**Всемирный форум для согласования  
правил в области транспортных средств**

**Правила № 67 (оборудование для сжиженного  
нефтяного газа (СНГ))**

### **Предложение по поправкам к поправкам серии 01 к Правилам № 67 (оборудование для сжиженного нефтяного газа)**

**Представлено экспертом от Европейской ассоциации  
по сжиженным нефтяным газам\***

## «Приложение 2А – Добавление 1

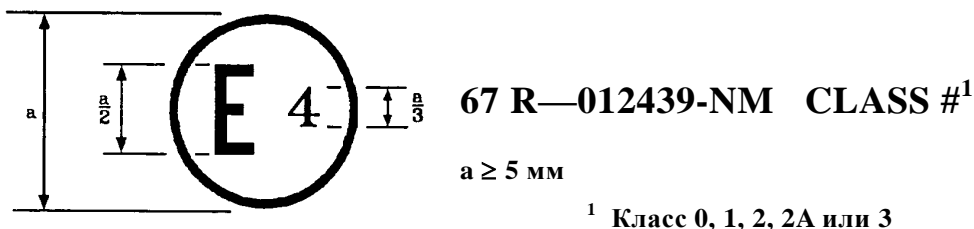
Схема знака официального утверждения типа неметаллических, металлических либо смешанных (металлических/неметаллических) элементов оборудования СНГ и элементов оборудования СНГ, содержащих неметаллические, металлические либо смешанные (металлические/неметаллические) части, совместимые с бензиновым топливом. Буквой N обозначаются неметаллические элементы оборудования. Буквой М обозначаются металлические элементы оборудования. Буквами NM обозначается комбинация металлических и неметаллических элементов оборудования. (См. пункт 6.17 настоящих Правил)
